### 改善箇所説明図

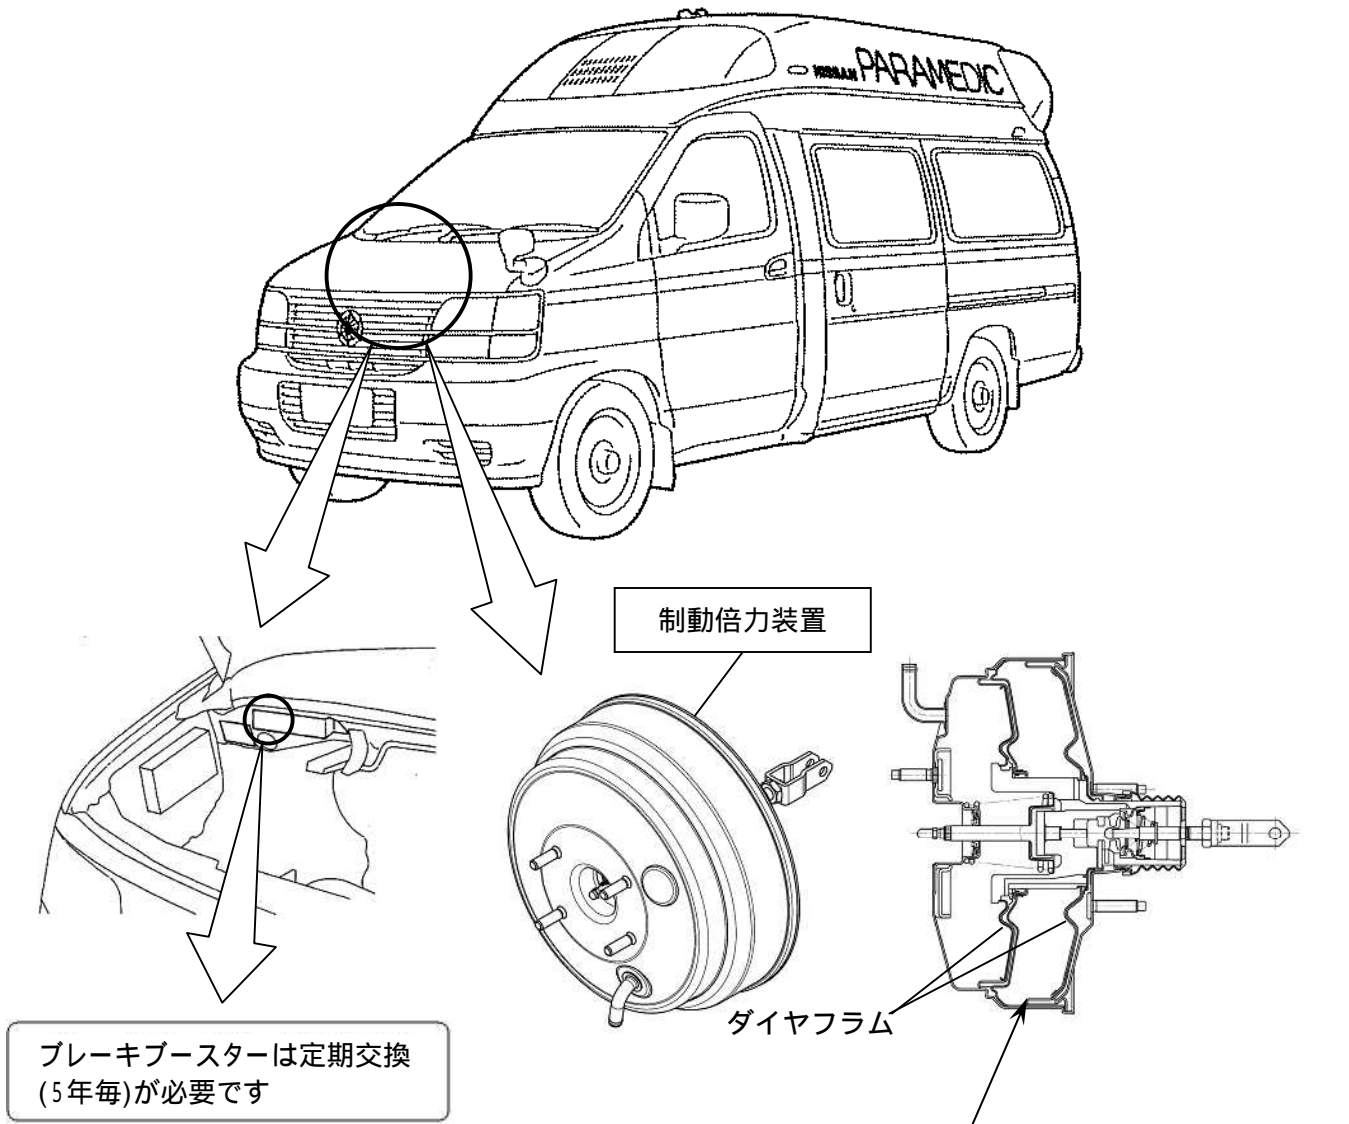
#### 基準不適合発生箇所

高規格救急車の制動倍力装置において、設計時の熱影響に対する評価が不十分なため、当該倍力装置のダイヤフラムが早期に硬化するものがある。そのため、そのままの状態で使用を続けると、ダイヤフラムに亀裂が発生して、最悪の場合、ブレーキペダルの操作力が増大し、制動距離が長くなるおそれがある。

#### 改善の内容

全車両、当該制動倍力装置を新品に交換する。また、メンテナンスノートに当該倍力装置の定期交換時期（5年）の記載を追加したシールを貼付するとともに、エンジンルームに定期交換時期を記載したシールを貼付する。

識別：定期交換時期を記載したシールにより、容易に識別が可能のため、特別な識別は行なわない。
